# PROGETTO DEFINITIVO PER LA REALIZZAZIONE DI UN PARCO EOLICO COMPOSTO DA 29 AEROGENERATORI E RELATIVE OPERE CONNESSE CON POTENZA COMPLESSIVA DI 153,9 MW NEI COMUNI DI ESTERZILI (SU), ESCALAPLANO (SU) E SEUI (SU)

PropONENTE	 <p><b>LOTO RINNOVABILI SRL</b>  Largo Augusto n.3 20122  Milano  pec:lotorinnovabili@legalmail.it</p>				
PROGETTAZIONE	 <p><b>AGREENPOWER s.r.l.</b>  Sede legale: Via Serra, 44  09038 Serramanna (SU) - ITALIA  Email: info@agreenpower.it</p>		<p>Gruppo di lavoro:</p> <p>Ing. Simone Abis - Civile Ambientale  Ing. Michele Angei - Elettrico  Ing. Enea Tocco - Civile Ambientale  Ing. Stefano Fanti - Civile Ambientale  Dott. Gianluca Fadda</p>	<p>Collaboratori:</p> <p>Vamirgeoind Ambiente, Geologia e Geofisica S.r.l.  Dott. Archeologo Matteo Tatti  Dott. Naturalista Francesco Mascia  Dott. Agronomo Vincenzo Sechi  Ing. Federico Miscali - Tecnico Acustica  Ing. Nicola Sollai - Strutturista  Dott. Geologo Andrea Usai  Dott. Geologo Luigi Sanciù  Ing. Michele Pigliaru - Elettrico  Ing. Luigi Cuccu - Elettrotecnico</p>	
ELABORATO	<p>Nome Elaborato:</p> <p style="text-align: center;"><b>RISCONTRO RICHIESTA INTEGRAZIONI MASE</b></p>

**Oggetto:** [ID: 9116] Valutazione d

**Identificazione IGM dell'area boscata al foglio 12 mappale 99**

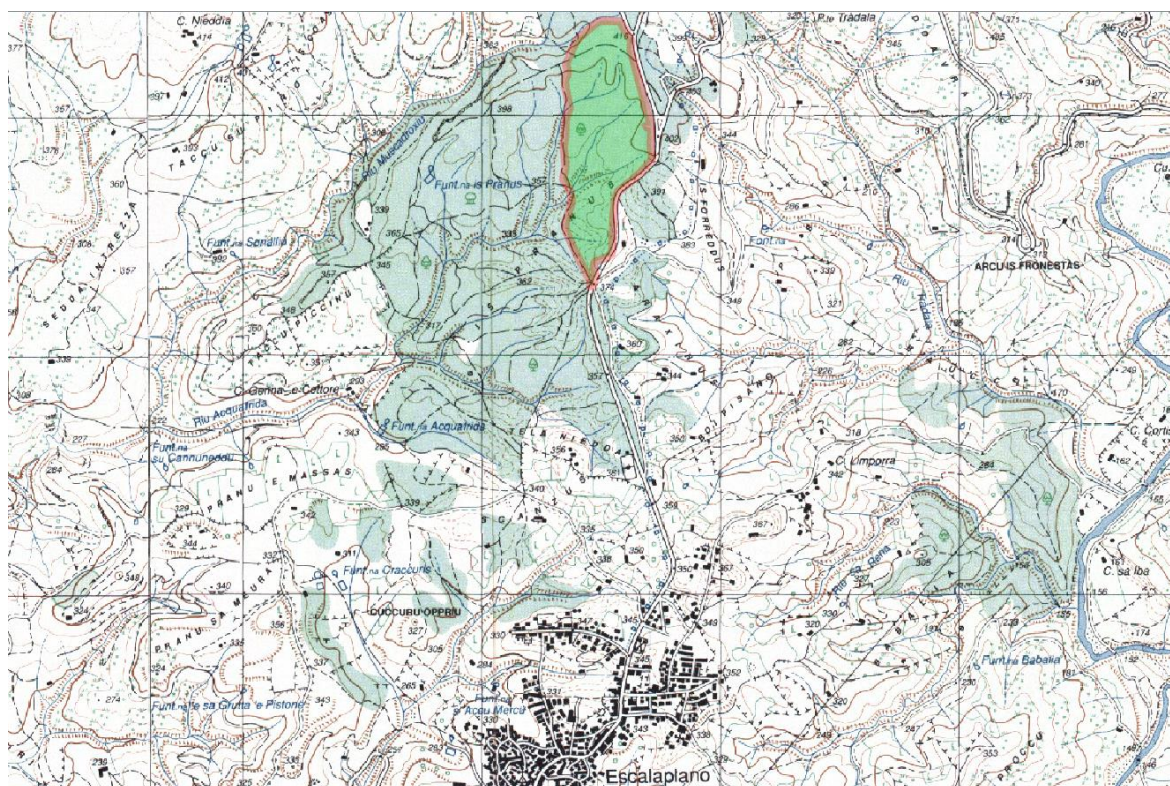
**07- Con specifico riferimento all'impatto complessivo del Progetto sul suolo, si richiede di determinare a mezzo di elaborati grafici e numerici le superfici di suolo che l'impianto impiegherà in modo reversibile nella fase di realizzazione (momentanei ampliamenti della sede stradale, ecc.) e di esercizio (piazzole ecc.) e quelle irreversibilmente sottratte dall'impianto (fondazioni, cabina elettrica, massetti in cemento, ecc.). Indicare quindi gli interventi individuati a compensazione dei consumi definitivi di suolo e la relativa estensione e localizzazione sul territorio.**

Per compensare l'utilizzo di suolo si prevede un intervento di contenimento della diffusione del patogeno fungino *Phytophthora cinnamomi* in località Is Pranus nel comune di Escalaplano(SU).

Nel corso dei sopralluoghi condotti da parte dei tecnici Agronomi incaricati dalla società proponente, sentiti alcuni operatori forestali e del mondo venatorio, è emerso che su parte della sughereta di proprietà del comune di Escalaplano limitrofa alla strada provinciale che collega Escalaplano a Esterzili lungo la SP 13 erano osservabili dei soggetti arborei di quercia da sughero (*Quercus suber*) deperienti ed alcuni in fase di disseccamento.

Un sopralluogo di dettaglio ha consentito l'individuazione di un'area identificata catastalmente al foglio 12 particella 99, della superficie catastale di Ha 27.20.72 (pari a mq 272.072) di proprietà esclusiva del comune di Escalaplano come è stato possibile accertare presso il NCT della provincia di Nuoro.

L'area individuata fa parte di un bosco ad alto fusto localizzato nella località Is Pranus come si evince dalla cartografia IGM riportata di seguito.
